Granskningsutlåtande

Detaljplan för gymnasium i CIK, Särsta 3:397 med flera i Knivsta kommun och Uppsala län

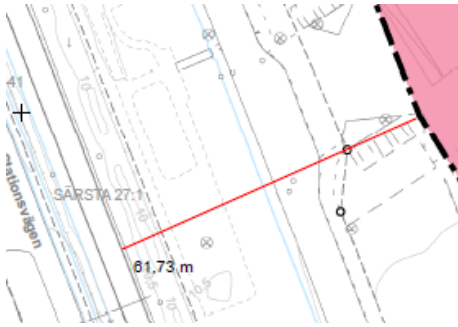
Förvaltningen noterar att gällande riskavstånd är 50–60 meter mellan byggnad tänkt för gymnasieskola och aktuell järnväg med transport av farligt gods. Brandkåren Attunda vill upplysa om att Uppsala länsstyrelses riktlinjer hanterar riskavstånd mellan farligt gods-led och *markanvändning*, alltså inte specifikt till byggnader. Som Brandkåren Attunda förstår det är det därmed mycket mindre riskavstånd än 50–60 meter som är aktuellt i ärendet och detta behöver tas i beaktande.

Brandkåren Attunda anser att riskobjekt som gymnasieskola inom nära avstånd till suicidtäta områden som järnvägsspår innebär en väsentlig personrisk och mitigerande åtgärder bör beaktas i detaljplaneskedet i samband med riskutredningar, precis som för risker med farligt gods eller risker kopplat till hög trafiktäthet.

Markanvändningen gymnasieskola medges enligt plankartan till ett minsta riskavstånd till järnvägen om ca 60 meter i dagens situation. Detta framgår vid en skalenlig mätning av avståndet mellan markanvändning för gymnasieskola och järnväg i plankartan, se urklipp nedan. Förvaltningen uppmuntrar Brandkåren Attunda att höra av sig till kommunen vid svårigheter att tolka plankartan.

Vid utbyggnad av järnvägen bedöms avståndet i ett värsta scenario minska till ca 50–55 meter.

Förvaltningen känner inte till någon praxis eller metod för att i en riskutredning kvalitativt eller kvantitativt bedöma suicidrisk vid fysisk planering. Förvaltningen känner inte heller till någon vägledning i frågor om suicidrisk vid detaljplanering eller exempel på lagenliga planbestämmelser om skyddsåtgärder mot suicidrisk i detaljplan. Förvaltningen gör därför bedömningen att mitigerande (avhjälpande) åtgärder för att minska risken för suicid är svårt att hantera i detaljplanen. Frågan kommer inte att beaktas.

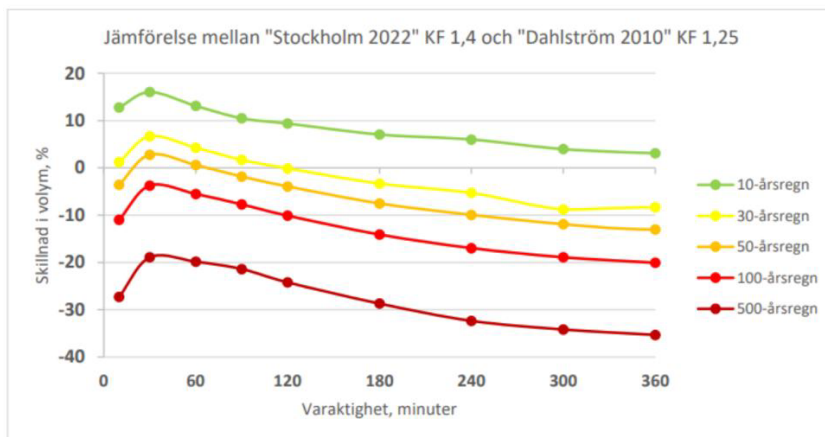
Roslagsvatten har noterat Brandkåren Attundas remissvar vid samrådet gällande önskemål om klimatfaktor 1,4 för skyfallskartering. Roslagsvatten önskar därför upplysa om följande;

Knivsta kommuns skyfallskartering av ett CDS-regn är gjort utifrån praxis enligt Dahlström (2010). Ett 100-årsregn utifrån Dahlström med klimatfaktor 1,25 överskattar den totala vattenvolymen jämfört med ett Stockholmsregn med klimatfaktor 1,4, se figuren nedan.

Yttrande noteras.
